**ПАСПОРТ ДОСТУПНОСТИ № 3**  
**объекта социальной инфраструктуры (ОСИ)**  
**Муниципальное бюджетное учреждение**  
**«Районный Дом культуры «Дружба»**

**АКТ ОБСЛЕДОВАНИЯ**  
**доступности для инвалидов объекта и предоставляемых**  
**в нём услуг в МБУ «Районный Дом культуры «Дружба»**

20.10.2025

Фото 3.1.

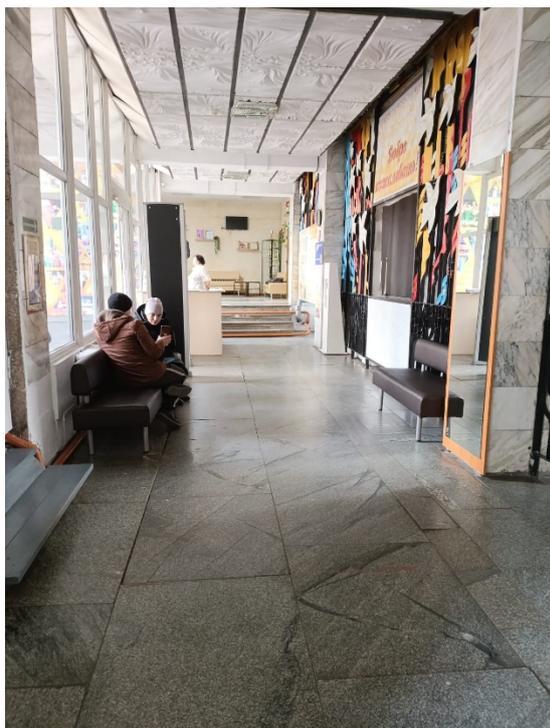
3.1	Коридор (вестибюль, зона ожидания, галерея, балкон)	есть	3.1 3.2 3.3 3.4	Ширина коридоров меньше установленной нормы(встречное движение колясочников невозможно) Отсутствуют специальные средства, предупреждающие о препятствиях в зоне движения. Выключатели расположены на высоте 160 см.  Отсутствует место ожидания для собаки-проводника.	К, О, С       С	Обеспечить наличие специальных средств, предупреждающих о препятствии (перед дверными проемами и входами на лестницы. Поворотами коммуникационных путей).      Определить и документально закрепить место ожидания для собаки-проводника.	Текущий ремонт       -

**Φοτο 3.5**

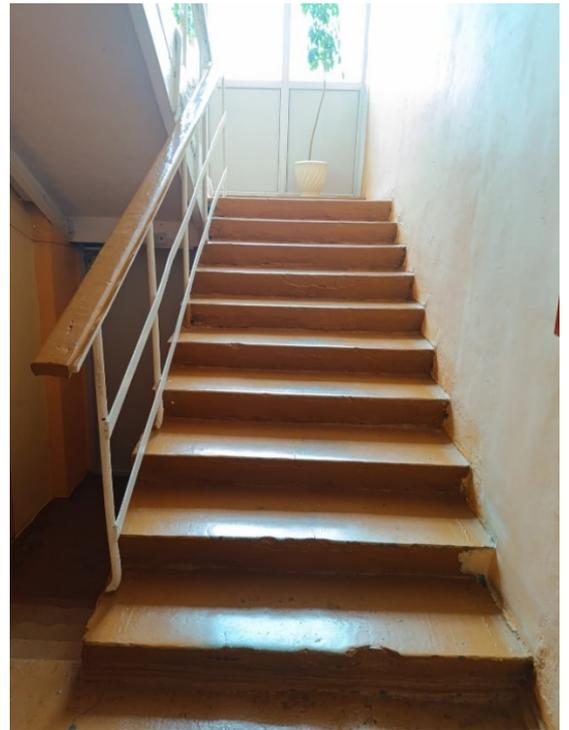
3.2.	Лестница (внутри здания)	есть	3.5 3.6 3.7	Ширина марша не соответствует норме, отсутствует рельефная (тактильная) полоса перед маршем и контрастная окраска крайних ступеней. Перила располагаются с одной стороны, отсутствуют горизонтальные завершения поручней, рельефные обозначения этажей, предупредительные полосы об окончании перил. На боковой, внешней по отношению к	О, С, Г	Обеспечить наличие рельефной (тактильной) полосы перед маршем, контрастную окраску крайних ступеней, горизонтальные завершения поручней с нетравмирующим окончанием, рельефные обозначения этажей и предупредительные полосы об окончании перил на поверхности поручней.	Текущий ремонт

**Комментарий к заключению:** для инвалидов, передвигающихся на креслах-колясках, доступен только первый этаж здания. Определить и документально закрепить место ожидания для собаки-проводника. Обустроить рельефные обозначения этажей на боковой, внешней по отношению к маршу, поверхности поручней. Обозначить проступи краевых ступеней лестниц, расположенных на путях эвакуации, яркой контрастной маркировкой с шириной контрастной полосы в пределах 0,08-0,1 м.
